RAPPORT D'AUDIT

Diagnostic & préconisations

Champ solaire de 60x modules de 300W STC, en configuration MLPE triphasé en couplage AC sur un parc batterie lithium-ion avec onduleurs-chargeurs Victron, à visée d'optimisation de l'autoconsommation avec contrat de réinjection OA.

Date	Référence	Révision	Auteur
03/11/2020	POSS16124	1.0	Julien ALLERA

Fig. 1. Multifilaire du système fourni par le client. En rouge les éléments audités.

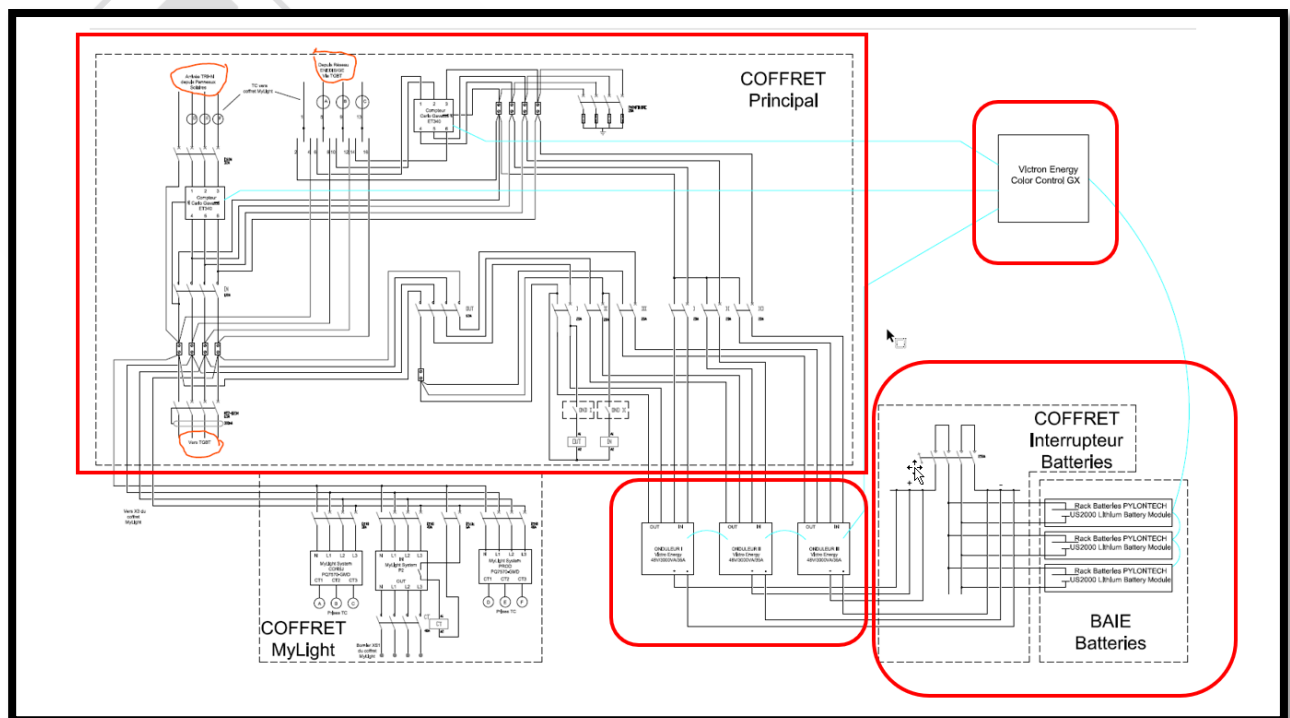
Les synoptiques ainsi que le multifilaire fournis révèle des incohérences techniques quant au câblage des éléments et de la topologie retenue. Nous rappelons que dans le cadre d'une utilisation en hybride avec des onduleurs Victron, deux options s'offrent à l'utilisateur/installateur :

Il conviendra donc de préciser le branchement décrit dans les schémas fournis afin de savoir si les Multiplus sont connectés en sortie sur l'**ACOUT1, secourue, ou sur l'ACOUT2, délestée**. POSS ELEC n'ayant fourni cette information la jusqu'à présent (cela nécessite le démontage du capot des Multiplus), **nous retiendrons par défaut l'hypothèse du branchement en ACOUT1.**

Fig.2. Synoptique du système actuel.

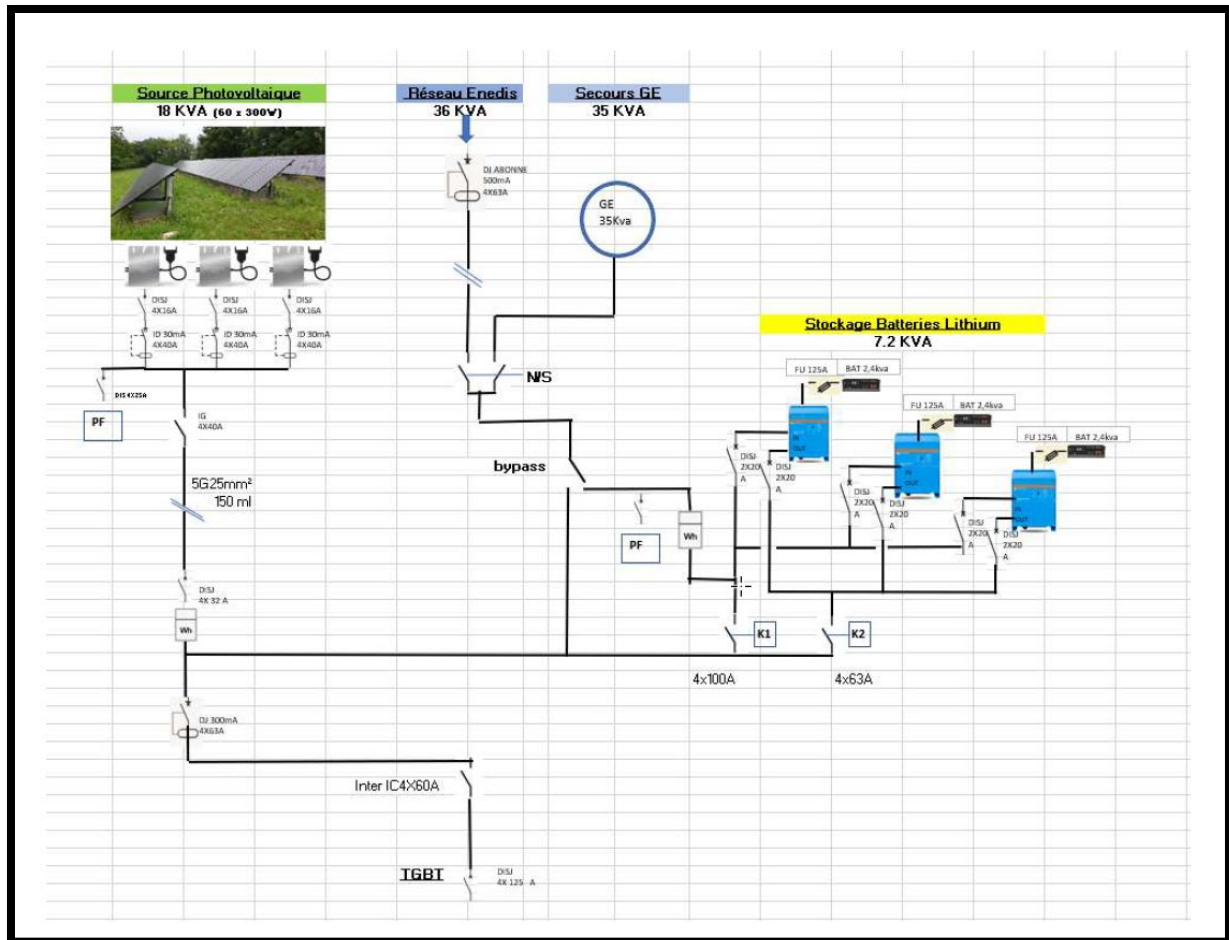
Le synoptique (Fig.2) décrit plusieurs modes de fonctionnement possibles, détaillés ci-contre :

- **Avec le bypass enclenché en position Réseau (position 0)**, on shunt complètement le système hybride afin de rester connecté au réseau. Le champ PV réinjecte vers le réseau et/ou vers les consommateurs de l'habitation.

- **Avec le bypass enclenché en position ENR (position 1)**, le système bascule sur un branchement **en série ou en parallèle**, en fonction de la position des contacts K1 et K2. Avec K1 fermé et K2 ouvert, le système bascule en fonctionnement parallèle sans back-up du TGBT (puisque la ligne ACOUT est ouverte par K2), avec autoconsommation en journée depuis PV et/ou batteries. Avec K1 ouvert et K2 fermé, on bascule en mode série avec un back-up du TGBT, avec le réseau en amont le cas échéant, et en mode îlotage en cas de coupure ENEDIS. Ce type de mode implique nécessairement le transfert aval de toute la puissance compteur à travers le relai des Multiplus, soit 60A par onduleur (36kVA) en AC-IN, dans le but d'alimenter les consommateurs et/ou de recharger les batteries. Or chaque Multiplus dispose d'une puissance de transfert de **seulement 16A**, ce qui ne permettrait pas de fournir potentiellement toute la puissance appelée par le client et rendrait le système instable (puissance absorbée > Pnom des onduleurs → surcharge des onduleurs → coupure système). Par ailleurs dans le mode série, le champ PV se retrouve désormais couplé en ACOUT1, pouvant alimenter à nouveau les consommateurs, sans cyclage batterie, et pouvant aussi réinjecter sa production vers le réseau.

- **En cas de coupure réseau**, le client avait la possibilité de commuter entre RESEAU et GE (35kVA), auquel cas le groupe se synchroniserait avec les onduleurs Multiplus, la encore dans la limite de la puissance du relais de transfert, soit 16A par onduleur.

- **Le découplage VDE n'est pas respecté.** Avec un point de connexion au RPD, tout système solaire hybride doit faire l'objet d'un relai intégré ou externalisé de découplage type DIN VDE 0.126-1-1 aux normes VFR2019. ⁱⁱⁱLes onduleurs Multiplus de cette série-là ne disposent pas d'un tel relai, et les schémas communiqués ne font nul mention d'un relai externe sur la ligne principale.

- **La complexité de fonctionnement :** la présence de relais K1/K2 pilotés par les Multiplus, implique une programmation complexe des assistants, tout comme la manipulation de plusieurs inverseurs de sources, qui donnent lieu à des scénarisations complexes qui manquent de clarté pour un opérateur non aguerri. Les systèmes hybrides étant par nature complexe, les modes opératoires les plus directs et simples doivent être privilégiés pour assurer un fonctionnement fiable et compréhensible par les utilisateurs, mais aussi par les opérateurs qui en assureront la maintenance future.

- **Remplacement des onduleurs-chargeurs par 3x Victron Quattro** dotés de deux entrées ACIN pouvant accueillir le GE et le réseau. Ainsi nul besoin d'avoir recours à un inverseur de source (sélection GEN/RESEAU) et le fonctionnement du système s'en trouve simplifié et automatisé.

- **Mise en place d'un boîtier de découplage VDE** en amont des 3x Quattro sur la ligne réseau, et ce afin de répondre aux normes UTE obligatoires.
- **Suppression des relais K1 et K2**, suppression de l'inverseur de source GE/GRID, et ce afin d'obtenir un système plus simple et plus lisible.

- **Rajout d'un contacteur de puissance permettant la coupure automatique du champ Enphase** en cas de basculement sur le générateur.
- **Rajout d'un inverseur de source général** permettant au client de bypasser entièrement le système hybride (Victron + batteries) en cas d'urgence (position 0 = réseau, position 1 = ENR).

- **Suppression du compteur Gavazzi ET340** qui était sur la ligne aval de l'AGCP.
- **Branchement en série du système**, grâce aux relais de transfert de puissance suffisante, permettant un mode de fonctionnement simplifié et automatisé via une reprogrammation des Quattro, sans commandes externes.

Extrait du portail VRM de l'installation.

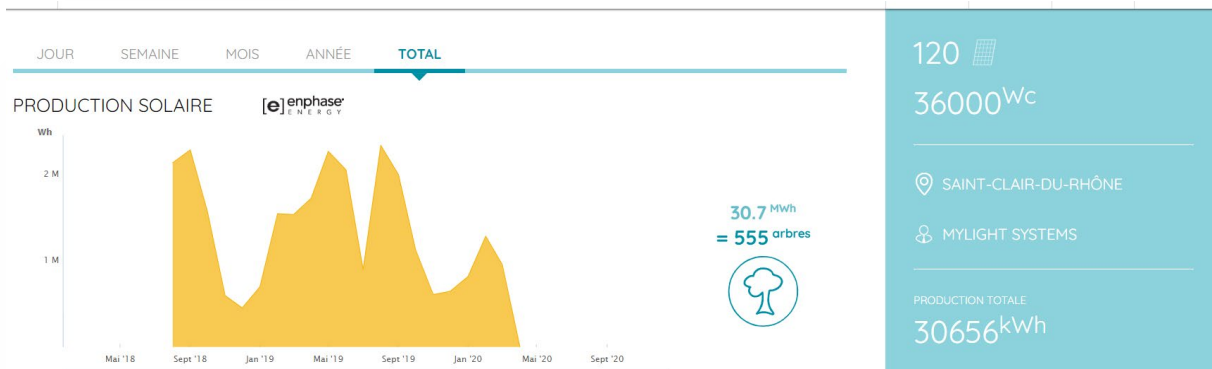
Après connexion sur le VRM, nous n'avons pas été en mesure de récupérer les logs du système, la dernière mise à jour ayant été faite il y a 2 ans, et en l'absence de stockage local sur le Color Control GX (MicroSD ou Clef USB), les données n'ont pas pu être conservées. Cela implique donc que le système n'était pas connecté en permanence au portail VRM via la connexion internet du client, en RJ45 par défaut.
